Vorlagennummer: FB 68/0165/WP18
Öffentlichkeitsstatus: öffentlich
Datum: 10.03.2025

RS4 Radschnellweg Euregio: Veröffentlichung der Dokumentation zur frühen Öffentlichkeitsbeteiligung und Ergebnis der in der Voruntersuchung gewählten Linie

Vorlageart: Entscheidungsvorlage
Federführende Dienststelle: FB 68 - Mobilität und Verkehr
Beteiligte Dienststellen:
Verfasst von: DEZ III, FB 68/200

7) Verkehrsverlagerungen von der Mühlenstraße auf andere Straßen

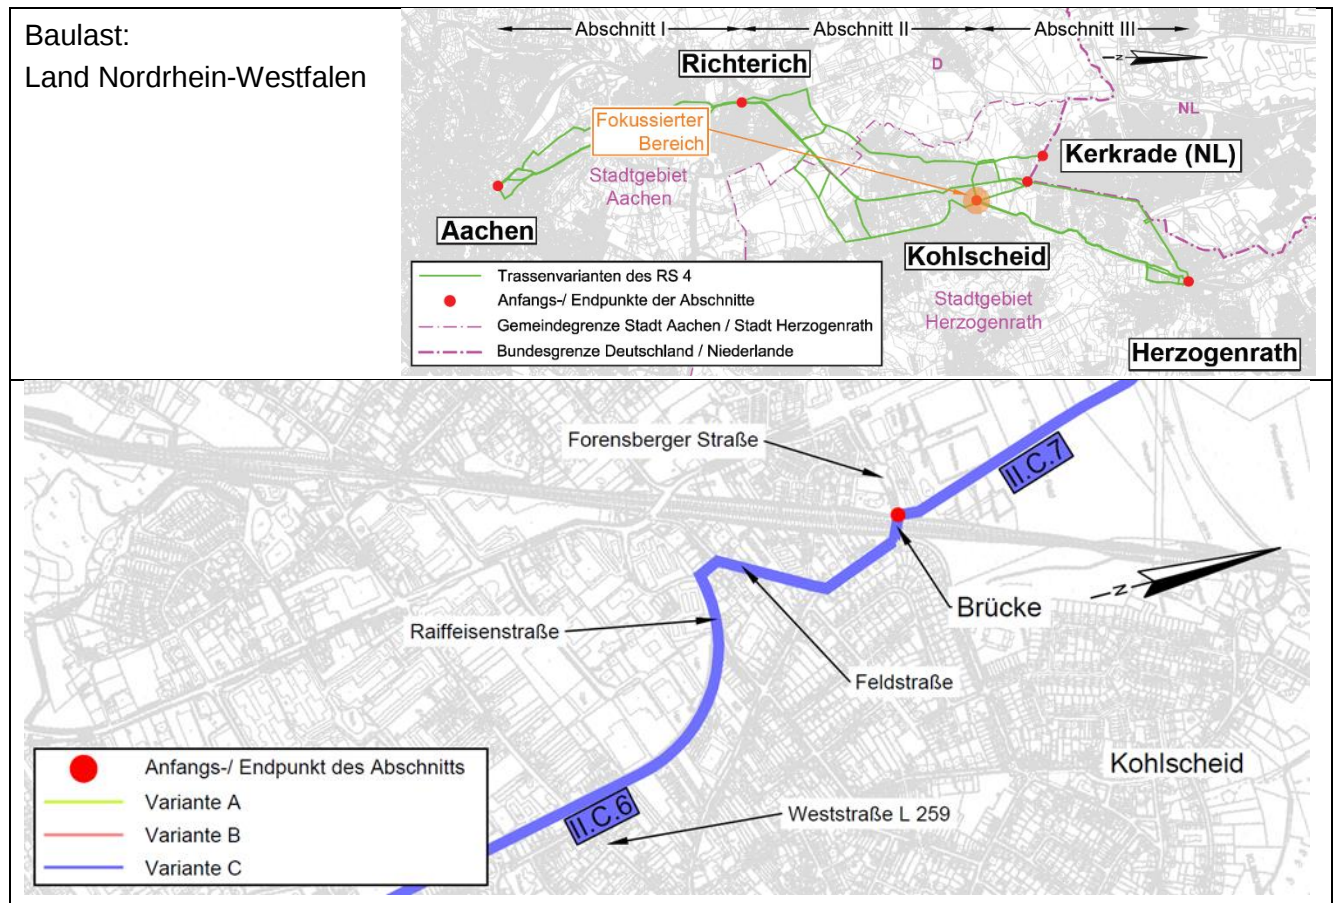
Durch die (teilweise) Sperrung / Verkehrsberuhigung der Mühlenstraße ist mit einem erhöhten Verkehrsaufkommen über die Nordstraße und die Forensberger Straße zu rechnen. Dort befindet sich die KiTa Abenteuerland. Welche Maßnahmen sind geplant, um die Verkehrssicherheit für die Kinder auch bei erhöhtem Verkehr weiterhin sicherzustellen?

Der RS4 soll in dem betreffenden Abschnitt der Mühlenstraße als Fahrradstraße geführt werden. Anlieger können diese in jedem Fall weiterhin mit Kraftfahrzeugen befahren. Ob dies auch für alle übrigen motorisierten Verkehrsteilnehmer gilt, ist noch nicht endgültig festgelegt und wird im weiteren Planungsverlauf ebenso wie weitere erforderliche Maßnahmen im umliegenden Straßennetz geprüft. In den weiteren Planungs- und Umsetzungsstufen werden Sicherheitsaudits durchgeführt, um eine bestmögliche Verkehrssicherheit für alle zu gewährleisten.

1) Brücke der Forensberger Straße über die Bahnstrecke Aachen - Düsseldorf

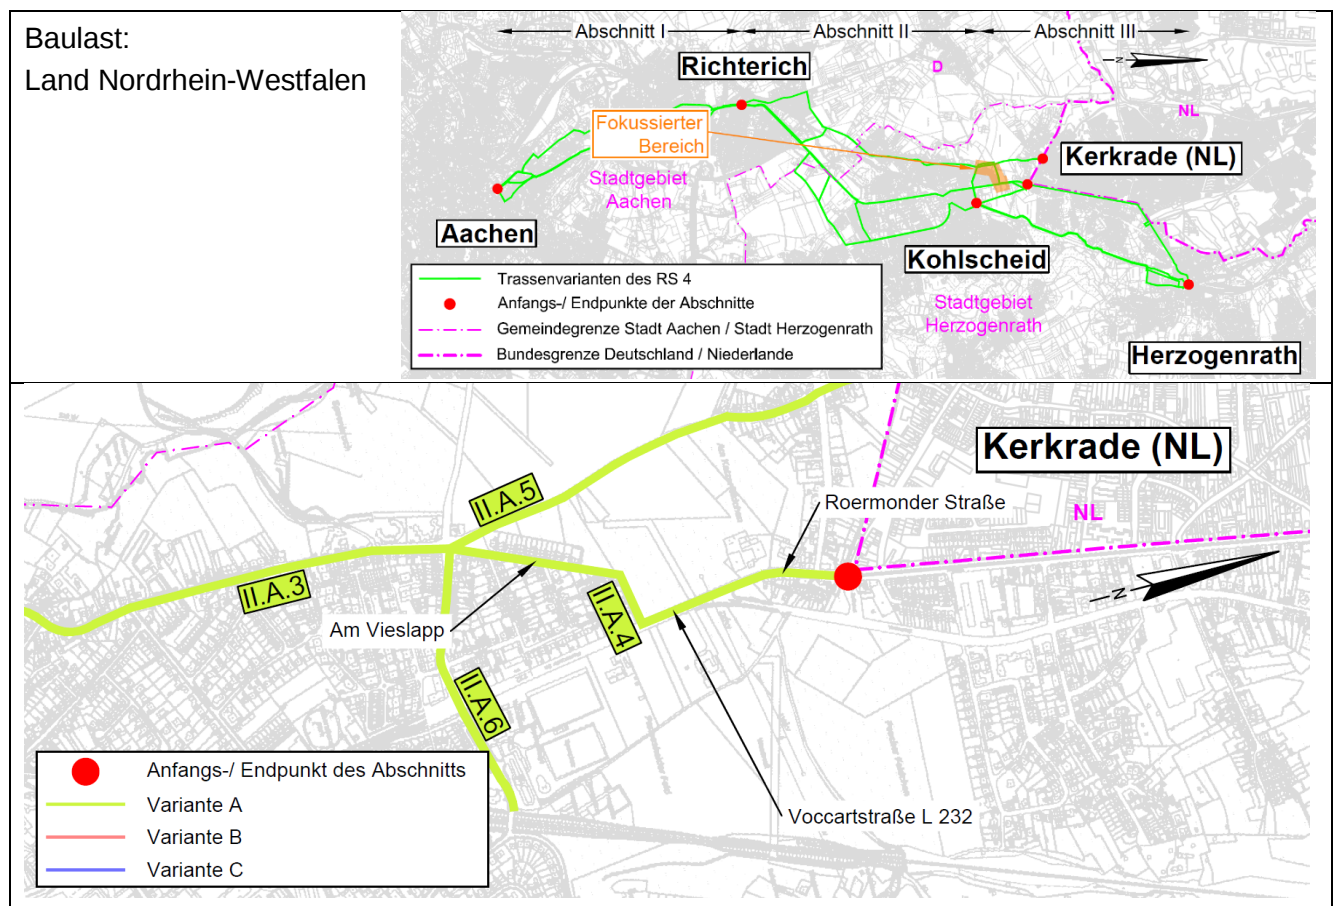
- Ist ein Umbau der Brücke geplant, da der Querschnitt eine gemeinsame Führung von Rad und Kfz nicht zulässt?
- Auf der Brücke wird ein Konflikt des RS4 mit dem Anwohnerverkehr über die Forensberger Straße nach Klinkheide gesehen.

Die Brücke Forensberger Straße wird aufgrund ihres baulichen Zustands in absehbarer Zeit, aber vorerst unabhängig vom RS4, neu gebaut werden müssen. In der Planung des Ersatzneubaus würden die Belange des RS4 nach dem jeweiligen Stand der Technik somit berücksichtigt werden können.

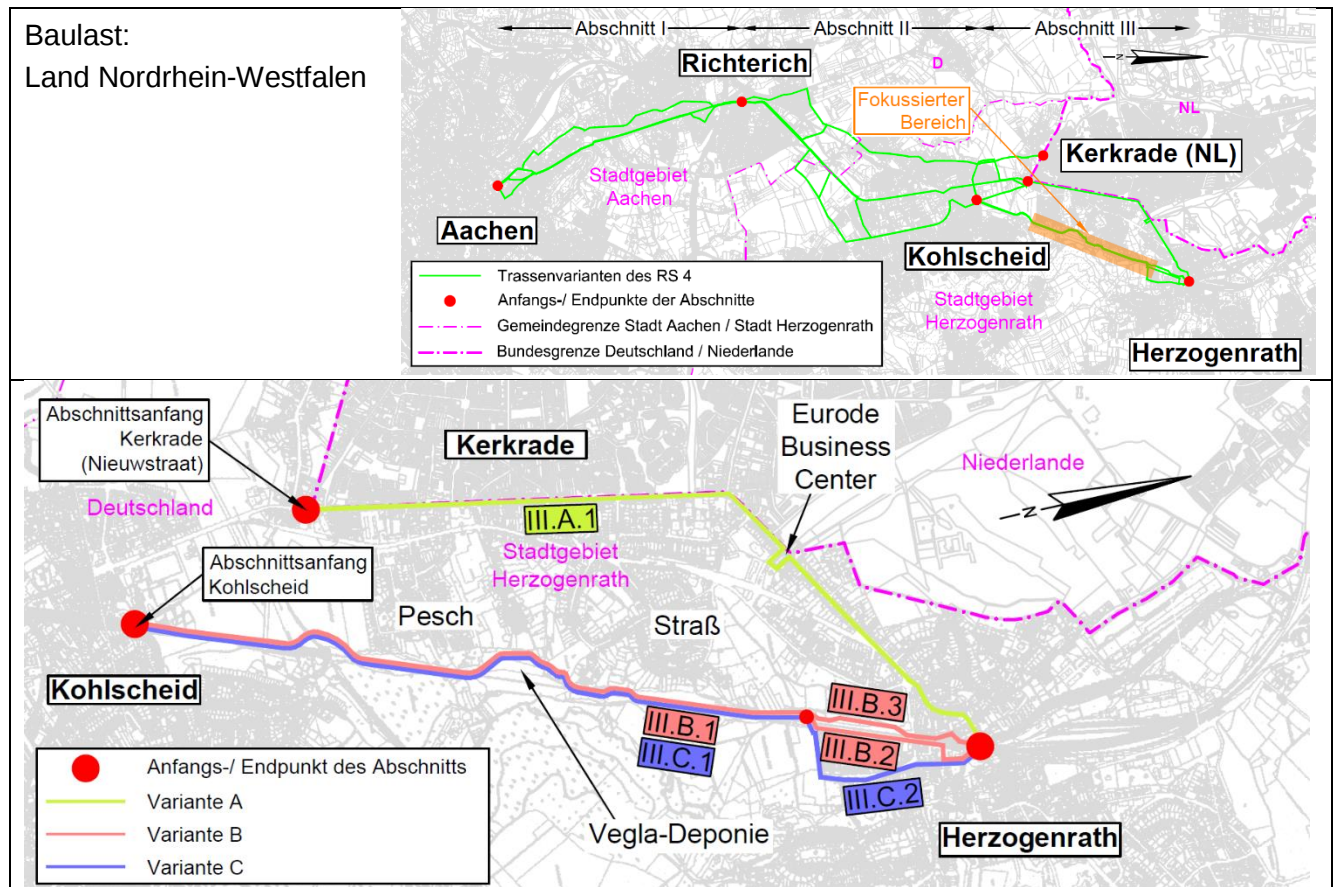
Warum verläuft die Trasse zwischen den Tennisplätzen Kohlscheid und Postropsweg nicht komplett an der Bahn entlang?

Das Gelände hat in diesem Bereich einen "ungünstigen Höhenverlauf". Südlich des Postropsweg liegt die Bahntrasse in Höhe einer Fußgängerunterführung wesentlich höher als das Gelände auf der Westseite. Auf der Krone des Bahndamms ist neben den Bahngleisen keine ausreichende Breite für den RS4 vorhanden bzw. eine Verbreiterung auf der Dammkrone würde erhebliche Eingriffe in den alten Baumbestand in der Bahndammböschung erforderlich machen.

Eine Führung direkt parallel zu den Bahngleisen wurde bereits in der Machbarkeitsstudie zum Radschnellweg Euregio 2017 als Variante untersucht. In der steilen Dammböschung wären brückenähnliche Konstruktionen in Form von Aufständern erforderlich. Dies würde aufgrund der topographischen Verhältnisse (Höhe und Neigung der Dammböschung) massive Eingriffe in das Gelände und den Baumbestand notwendig werden, verbunden mit hohen zusätzlichen Baukosten. Unter Ausnutzung der Höhenlinien wird eine steigungsarme Linienführung erzielt.
